Ontwerptracébesluit Zuidasdok (wijziging 2022)

Besluit tot wijziging van het Tracébesluit Zuidasdok

Uitgegeven door	Ministerie van Infrastructuur en Waterstaat
Informatie	Rijkswaterstaat West-Nederland-Noord
Uitgevoerd door	Ingenieursbureau Zuidasdok
Datum	10 januari 2022
Status	Definitief
Versienummer	A

Figuur 4 Wijziging 12 met rechts invoegende rijstrook

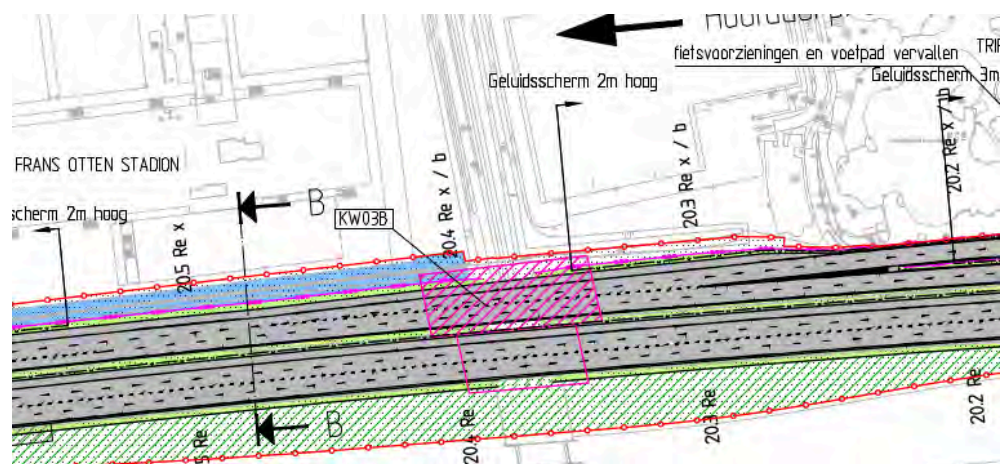
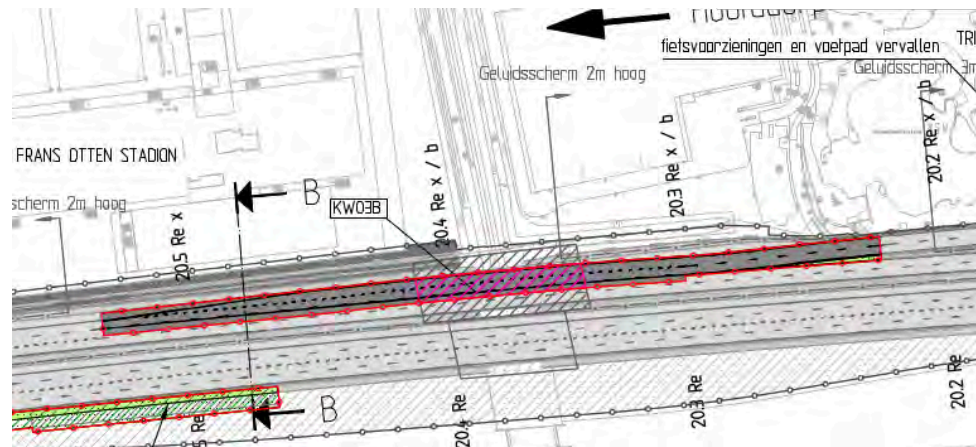
De taperinvoeger uit het TB wordt vervangen door een rechts invoegende rijstrook, ten koste van de vluchtstrook langs de invoeging. Op basis van de integrale afweging van verkeersveiligheidscriteria is geconcludeerd dat het ontwerp van een getrapte invoeger beter is voor de verkeersveiligheid. Daarnaast is de getrapte invoeger beter voor de verkeersdoorstroming. Zie ook paragraaf 3.2.

In Figuur 2 zijn de verschillen tussen een taperinvoeger en een getrapte invoeger in beeld gebracht.

Figuur 11 Wijziging 14 verdiepen watergang, wijziging 15 geleidewerk en wachtplaatsvoorzieningen voor de beroeps- en recreatievaart en wijziging 16 te amoveren steigers

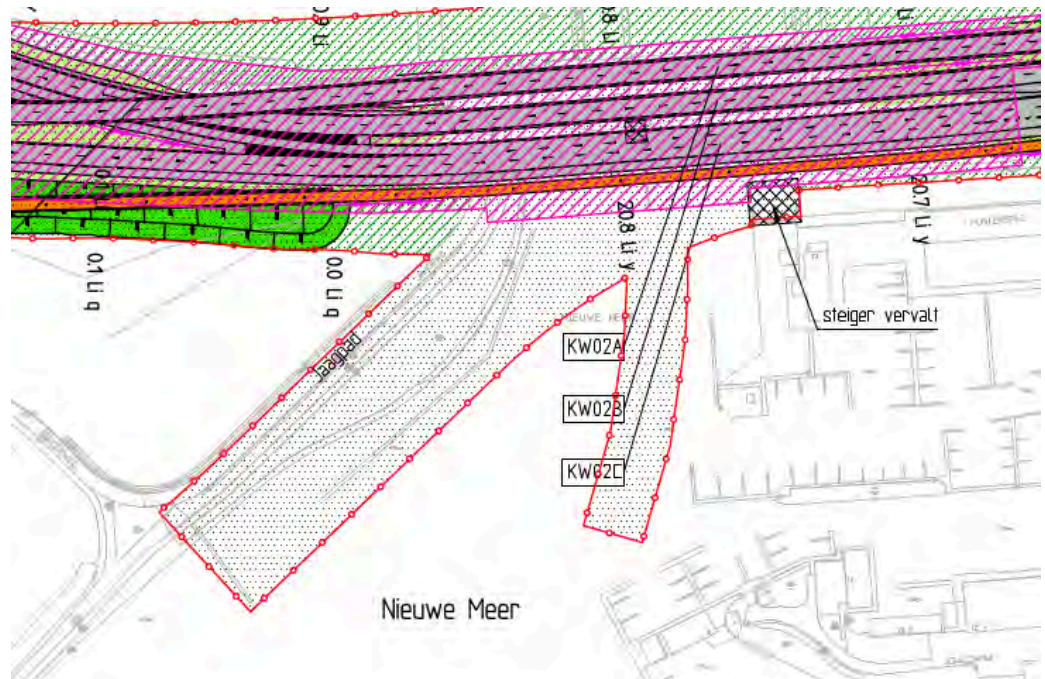
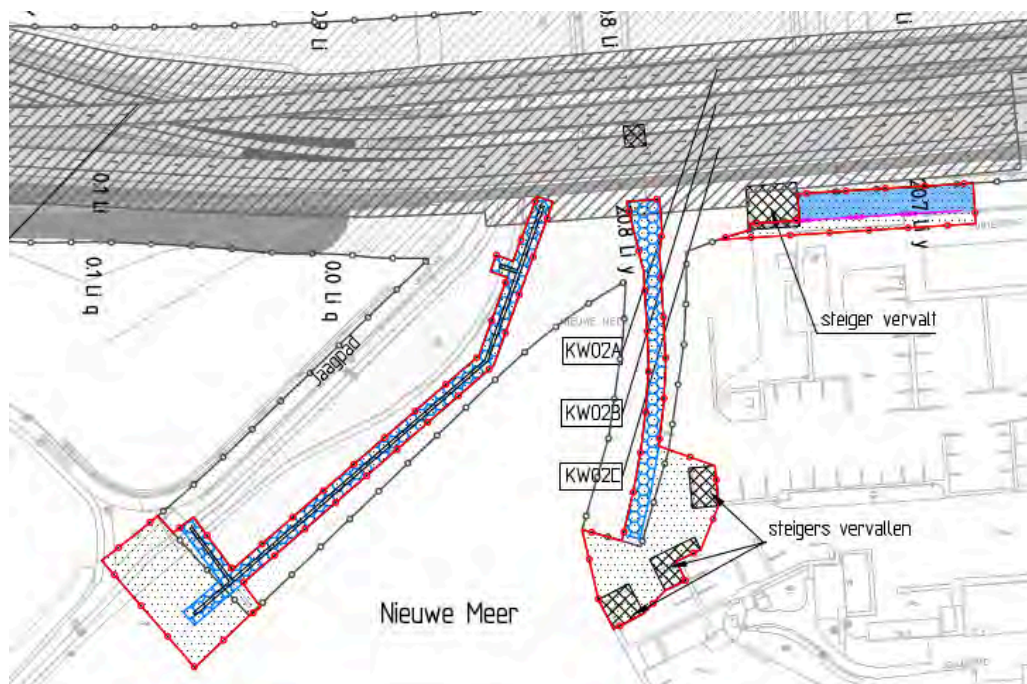
Wijziging 14: Door de bouw van een van de pijlers van de nieuwe zuidelijke Schinkelbrug blijft er onvoldoende ruimte over voor de doorvaart van een (maatgevend) woonschip tussen de ligplaatsen ten noorden van de Schinkelbruggen en de Nieuwe Meer. Om deze doorvaart te kunnen garanderen, moet de watergang parallel aan de A10, tussen de Jachthavenweg en het Punterspad, worden verdiept zodat deze kan worden benut bij het verplaatsen van woonschepen. De woonschepen varen in de toekomstige situatie direct langs de oostelijke oever en steken dan eerst deze watergang in en kunnen vervolgens richting de Nieuwe Meer worden verplaatst. Figuur 9 geeft een weergave van de vaarroute die op deze wijze wordt gecreëerd.

Wijziging 15: Bij de uitwerking van het ontwerp is gebleken dat het geleidewerk aan de oostzijde van het vaarwater dat noodzakelijk is voor de nautische veiligheid moet worden verplaatst en verlengd. Dit geleidewerk dient ervoor om vaarverkeer van en naar de jachthaven te scheiden van doorvarende schepen op de Schinkel.

Figuur 15 wTB kaart met wijziging 2

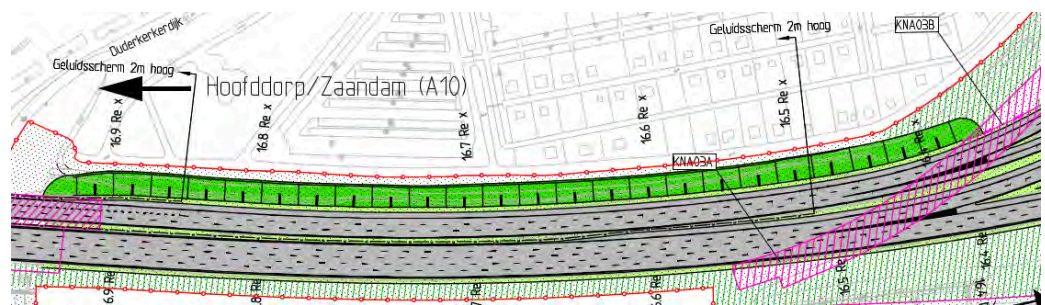
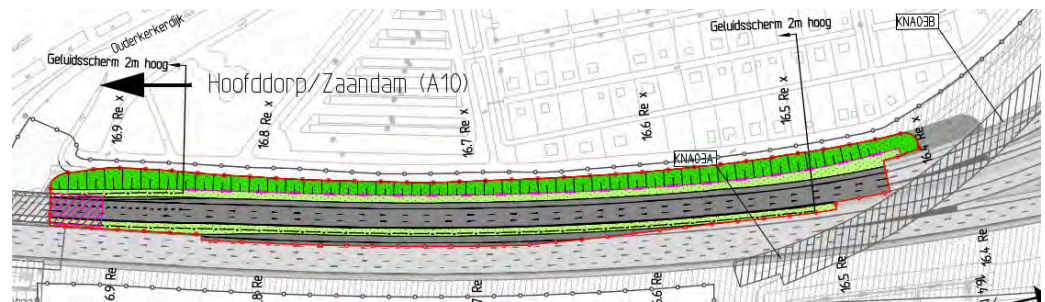
<i>Locatie en wijziging nummer</i>	<i>km</i>	<i>Wijziging met toelichting</i>
Noordelijke hoofdrijbaan ter hoogte van Amstелglorie (nr. 2 overzichtskaart)	16.65 Re – 16.85 Re	Realiseren vluchtstrook over 200m. Het verlengen van de vluchtstrook levert een positieve bijdrage aan de verkeersveiligheid. Het biedt ruimte voor weggebruikers met pech en bij calamiteiten kunnen de hulpdiensten via de vluchtstrook de file passeren. Het verkort het wegvak waarover geen vluchtstrook aanwezig zal zijn (ter hoogte van de Rozenoordbrug). Zie tevens paragraaf 3.2.

Figuur 21 wTB kaart met wijziging 5

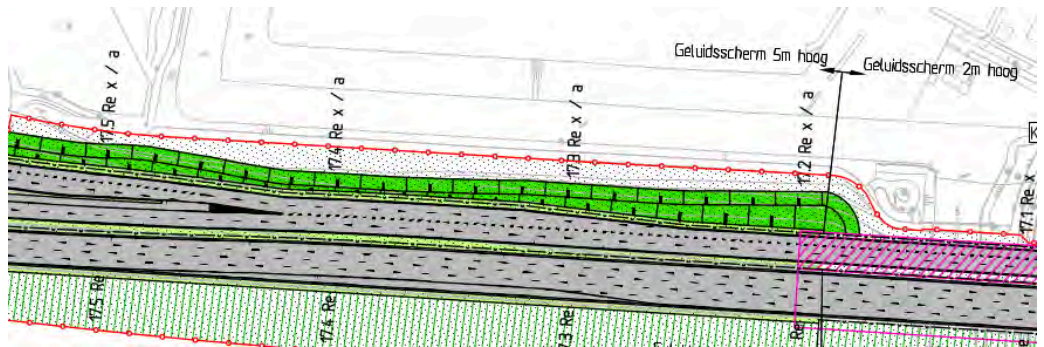
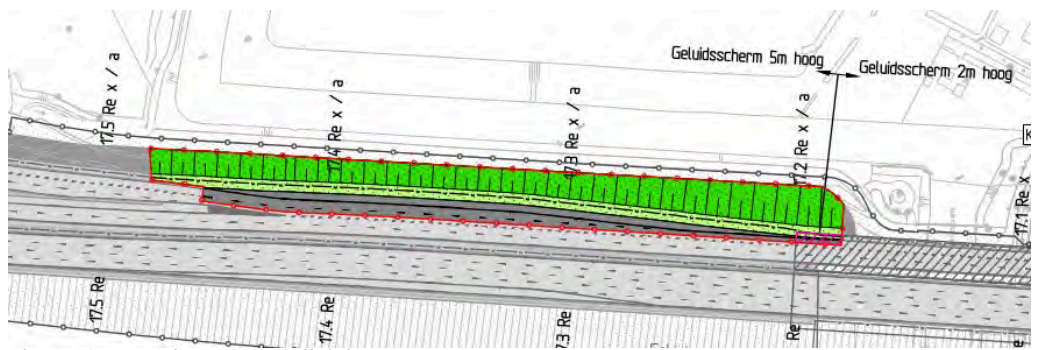
Locatie en wijziging nummer	km	Wijziging met toelichting
Zuidelijke parallelrijbaan bij afrit 9 (nr. 5 overzichtskaart)	17.20 Re x/a – 17.45 Re x/a	Aanpassing (verlengen) vluchtstrook over kunstwerk 17A en aanpassen maatregelvlak KW17A. Deze locatie werd op basis van het TB aangeduid als risico, doordat er vanwege de verkrapping onvoldoende ruimte is voor vrachtauto's om elkaar veilig te passeren. Daarom wordt de afrit gewijzigd door de rijstroken te verbreden en een vluchtstrook toe te passen. Zie tevens paragraaf 3.2.

Figuur 23 wTB kaart met wijziging 6

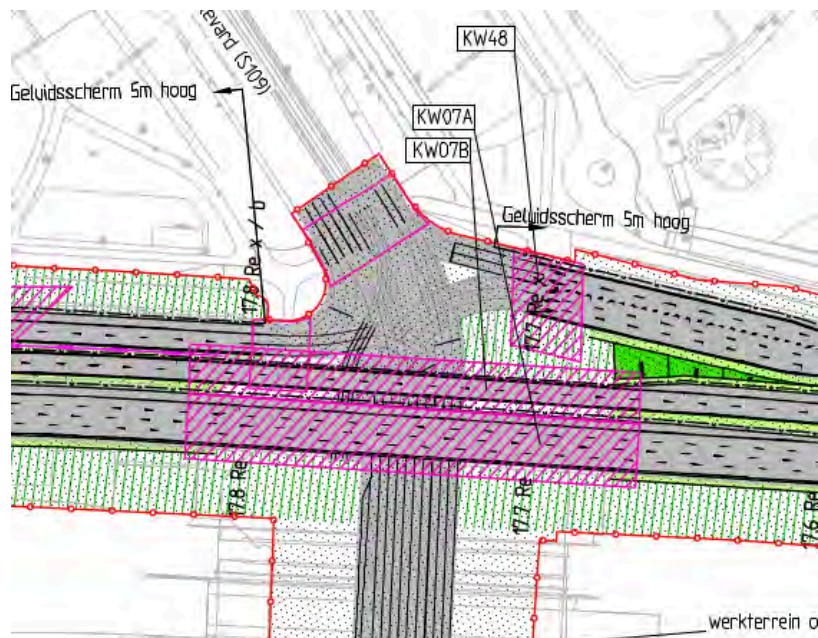
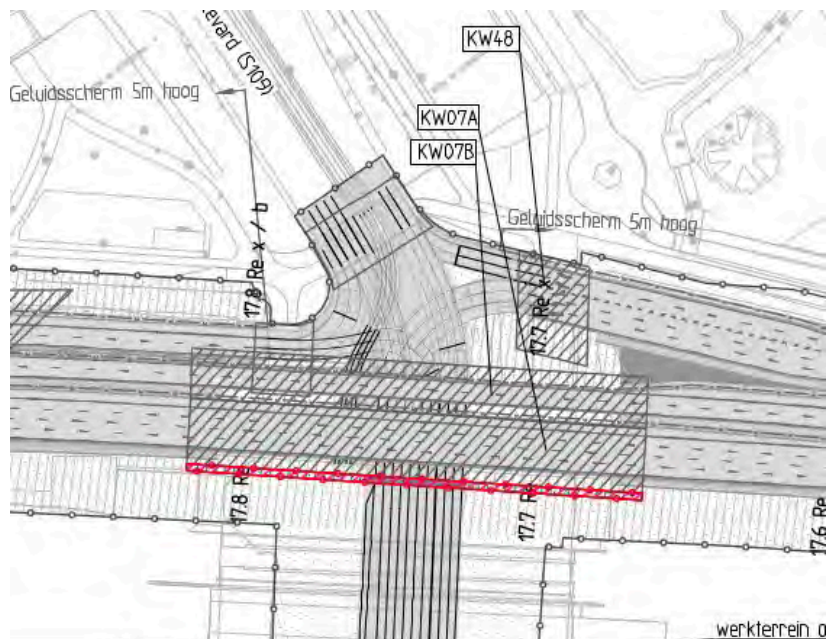
Locatie en wijziging nummer	km	Wijziging met toelichting
Noordelijke hoofdrijbaan KW07a – Europaboulevard (nr. 6 overzichtskaart)	17.70 Re	Aanpassen maatregelvlak kunstwerk KW07a om poeren voor kunstwerk te kunnen realiseren. Voor het realiseren van de poeren onder het kunstwerk is ruimte nodig buiten de grens van het maatregelvlak in het TB. In het wTB is het maatregelvlak in verband daarmee aangepast.

Figuur 27 wTB kaart met wijziging 8

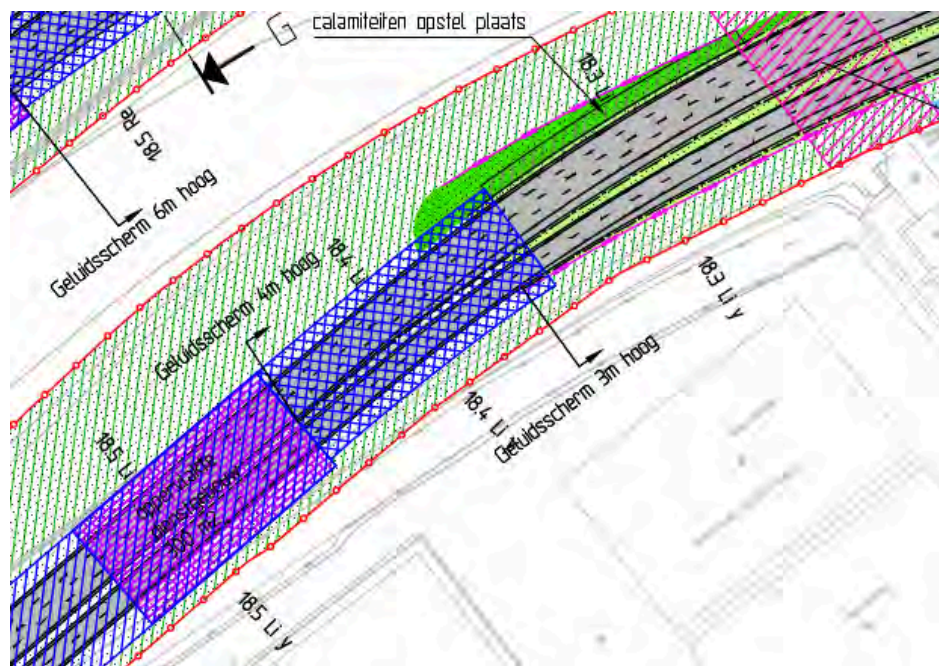
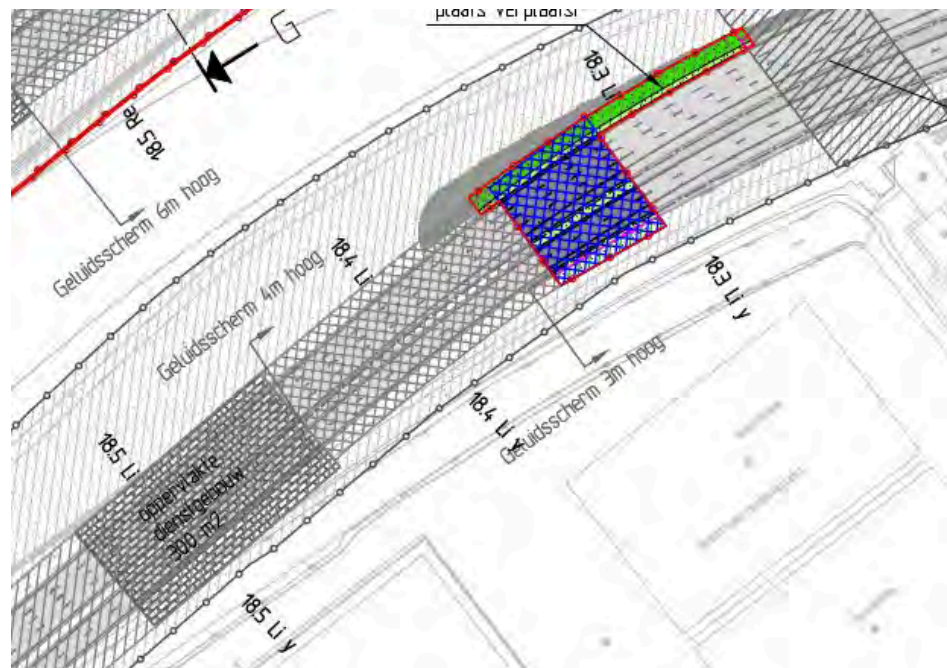
Locatie en wijziging nummer	km	Wijziging met toelichting
Zuidelijke tunnelbuis (nr.8 overzichtskaart)	18.30 Li – 18.35 Li	Vergroten maatregelvlak open tunnelbak ZO. Uit monitoring die in de periode voorafgaand aan dit wTB is uitgevoerd, is gebleken dat er hogere grondwaterstanden zijn dan eerder was voorzien. Daarom blijkt het nodig om de open tunnelbak verder door te trekken. Daarmee wordt voorkomen dat er wateroverlast in de tunnel ontstaat.
Zuidelijke hoofdrijbaan bij Vivaldipassage (nr. 9 overzichtskaart)	18.20 Li – 18.35 Li	Vanwege de ruimtelijke inpassing van de kunstwerken voor de Vivaldipassage moet de Calamiteiten Opstel Plaats 7m naar het oosten verplaatst worden

Figuur 31 wTB kaart met wijziging 10

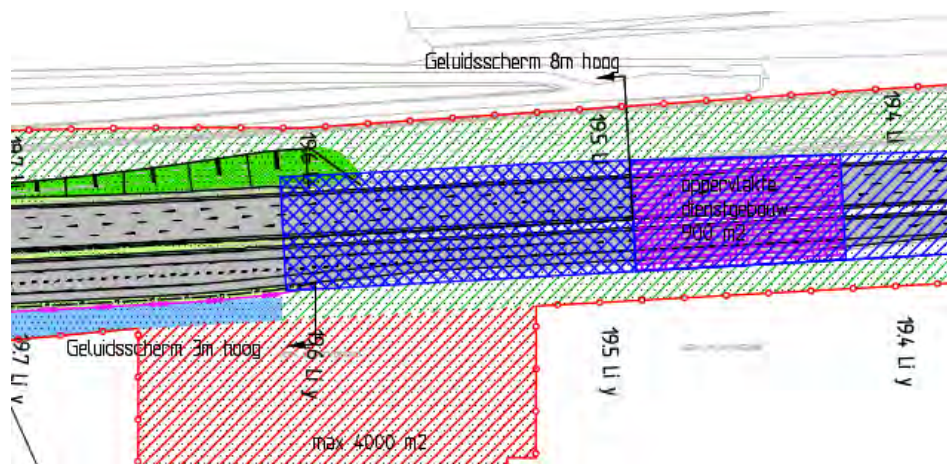
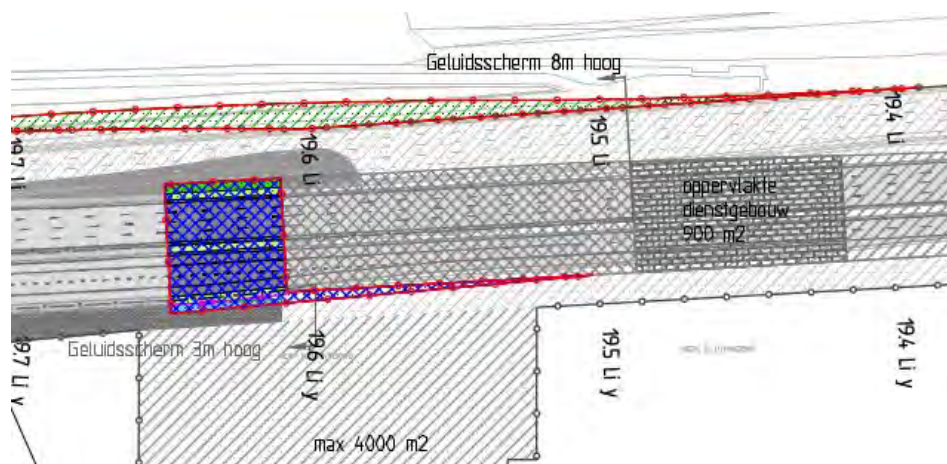
Locatie en wijziging nummer	km	Wijziging met toelichting
Zuidelijke tunnelbuis (nr. 10 overzichtskaart)	19.60 Li - 19.65 Li	Vergroten maatregelvlak open tunnelbak ZW. Uit monitoring die in de periode voorafgaand aan dit wTB is uitgevoerd, is gebleken dat er hogere grondwaterstanden zijn dan eerder was voorzien. Daarom blijkt het nodig om de open tunnelbak verder door te trekken. Daarmee wordt voorkomen dat er wateroverlast in de tunnel ontstaat.

Figuur 33 wTB kaart met wijziging 11

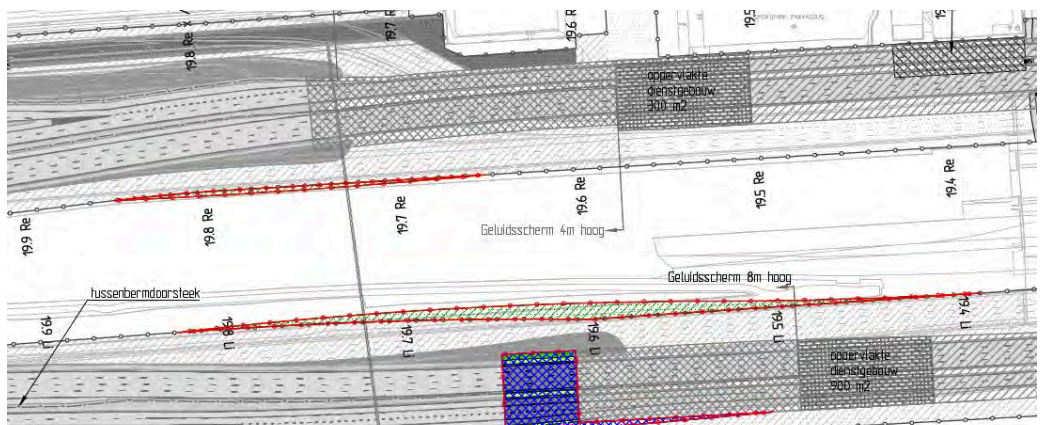
Locatie en wijziging nummer	km	Wijziging met toelichting
Noordelijke en zuidelijke hoofdrijbaan, spoorzijde (nr. 11 overzichtskaart)	18.30 Re – 19.20 Re en 19.40 Li – 19.85 Li	Wijzigen TB grens om voldoende ruimte te bieden voor het verleggen van rijstroken tijdens realisatie. Om voldoende wegbreedte te kunnen creëren voor de tijdelijke wegen, is het nodig om deze ruimte gelegen in de infrabundel binnen de TB grenzen te laten vallen. Hierdoor kan het verkeer tijdens de realisatiefase zo goed mogelijk door rijden.

Figuur 35 wTB kaart met wijziging 13

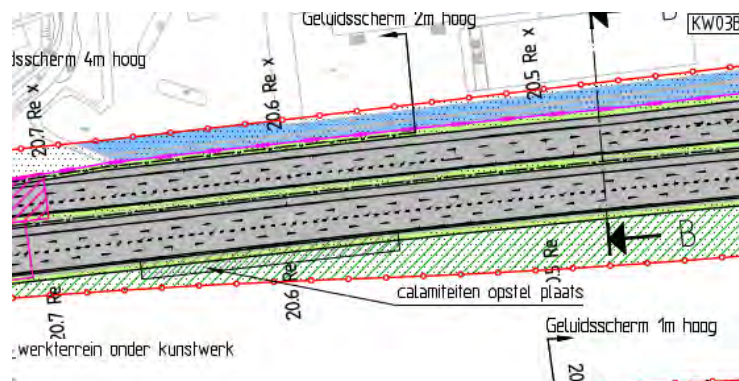
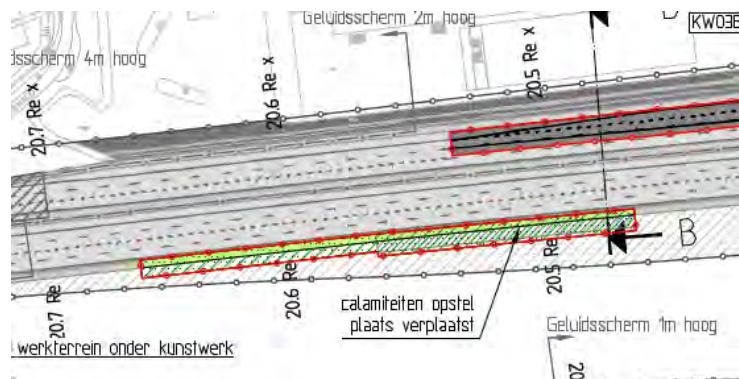
Locatie en wijziging nummer	km	Wijziging met toelichting
Noordelijke hoofdrijbaan, na tunnelmond (nr. 13 overzichtskaart)	20.45 Re – 20.65 Re	Meer richting de tunnelmond realiseren Calamiteiten Opstel Plaats. Het wijzigen van de locatie is nodig omdat inmiddels duidelijk is geworden dat voor toekomstige spoorse ontwikkelingen meer ruimte nodig is.

Figuur 37 wTB kaart met wijziging 17

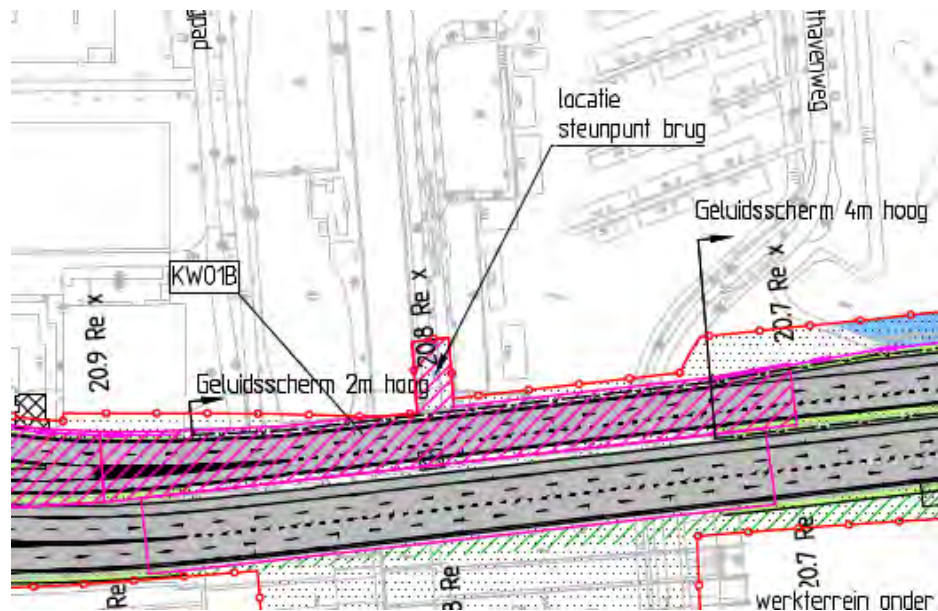
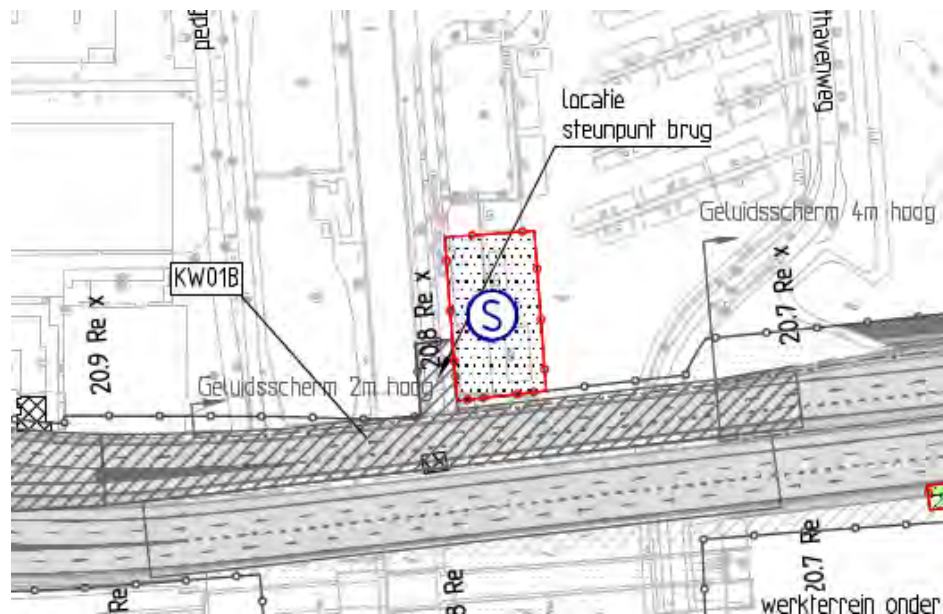
Locatie en wijziging nummer	km	Wijziging met toelichting
Schinkel (nr. 17 overzichtskaart)		Toevoegen Werkterrein Schinkel ten behoeve van bouwveiligheidsmaatregelen Tijdens de realisatiefase zullen voor de verbreding van de Schinkelbrug funderingswerkzaamheden uitgevoerd worden en bruggdelen ingehesen. Vanuit hijsveiligheid is het niet mogelijk om tijdens het hijsen te verblijven in de twee woonschepen naast de Schinkelbrug.

Figuur 43. Ligging van de aanvullende tweelaags ZOAB fijn maatregelen

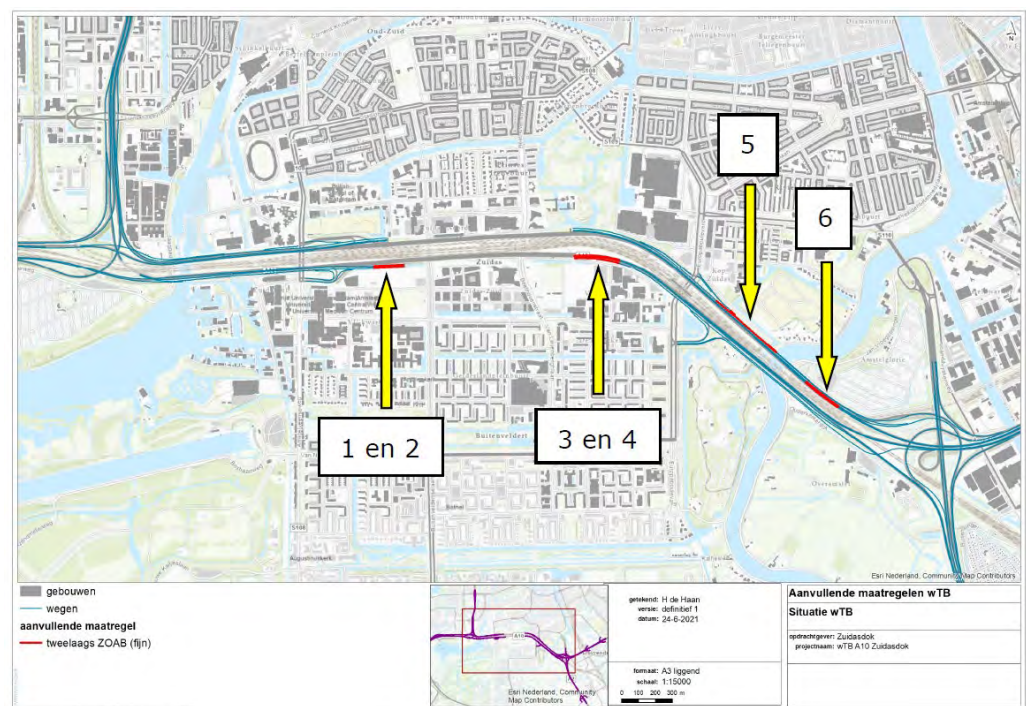
Nr	Maatregel	Locatie	van km*	tot km*
01	tweelaags ZOAB fijn	A10, hoofdrijbaan links	19.48 Li	19.66 Li
02	tweelaags ZOAB fijn	A10, parallelrijbaan links	19.48 Liy	19.66 Liy
03	tweelaags ZOAB fijn	A10, hoofdrijbaan links	18.17 Li	18.44 Li
04	tweelaags ZOAB fijn	A10, parallelrijbaan links	18.17 Liy	18.44 Liy
05	tweelaags ZOAB fijn	A10 parallelrijbaan rechts	17.10 Rex	17.56 Rex
06	tweelaags ZOAB fijn	A10 hoofdrijbaan rechts	16.60 Re	16.83 Re
